# Dodatek č. 4

## ke Smlouvě o dílo ze dne 23.10.2024

Shora uvedené smluvní strany se dohodly na uzavření dodatku č. 4 (dále jen „dodatek“) ke Smlouvě o dílo ze dne 23.10.2024, ve znění dodatků č. 1, č. 2 a č. 3, která byla uzavřena se zhotovitelem jako vybraným dodavatelem veřejné zakázky nazvané: „**Modernizace dílenského areálu SŠTŘ Nový Bydžov – Hlušice – zhotovitel**“.

# ZMĚNOVÝ LIST

# STATICKÁ ZATĚŽOVACÍ ZKOUŠKA DESKOU

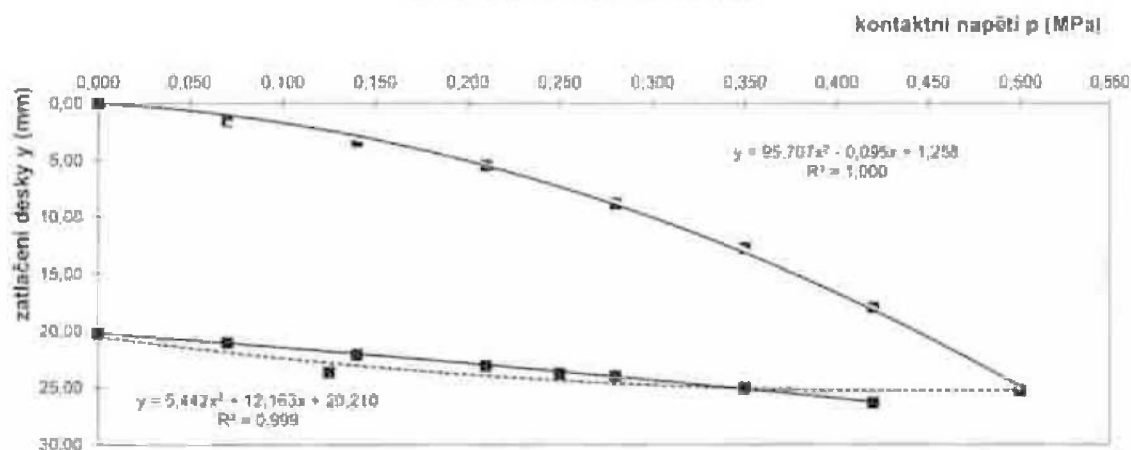
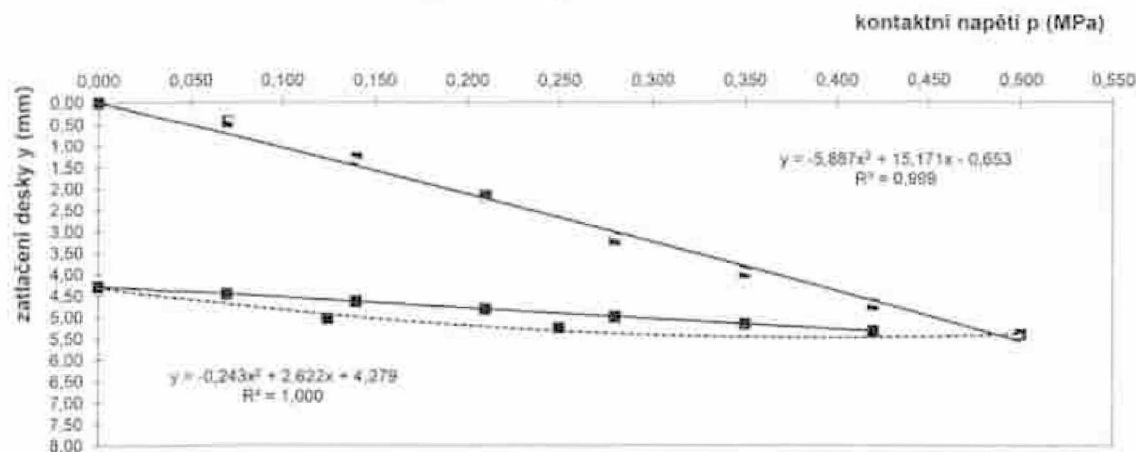
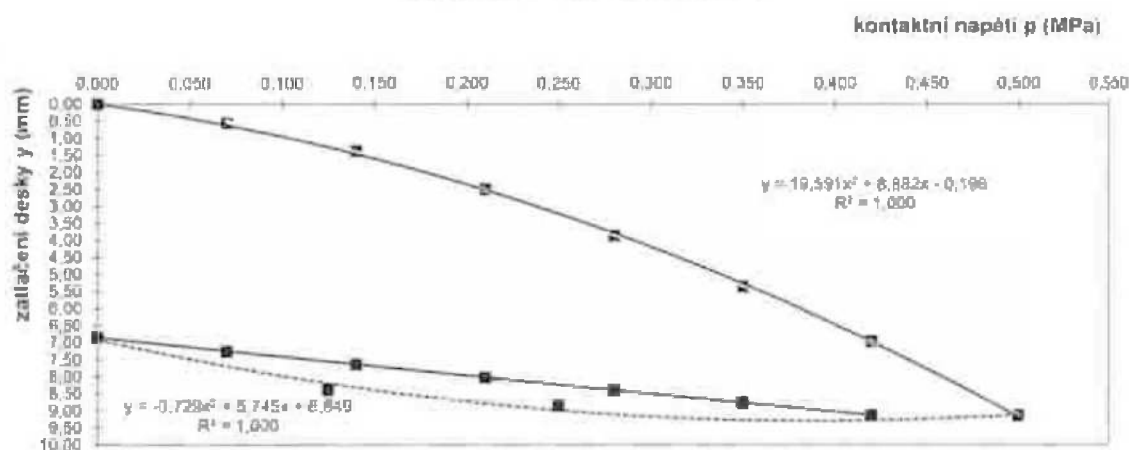
Nového požadavku na únosnost zemní pláně by mělo být dosaženo sanací aktivní zóny, kdy podkladní vrstva ŠD bude kompletně odtěžena a z důvodu vysoké vlhkosti nebude dále na stavbě použita. Bude provedena sanace (odtěžení) aktivní zóny v mocnosti 0,3m na úroveň paraplaně. Paraplan bude pouze zarovnána a nebude hutněna, aby nedošlo k zhoršení parametrů materiálu. - Na paraplan bude uložena separační geotextilie 300 g/m<sup>2</sup>. Na geotextilii bude navedena vrstva materiálu typu šterkodrti fr. 0/63 mm, která bude rozprostřena a zhutněna předepsaným způsobem. Po provedení tohoto typu sanace by měla zemní plán vykazovat předepsaný parametr  $E_{def,2} > 30 \text{ MPa}$ . Na zemní plán bude provedena podkladní vrstva šterkodrti 0/63 v předepsané mocnosti a parametru  $E_{def,2} > 50 \text{ MPa}$ .
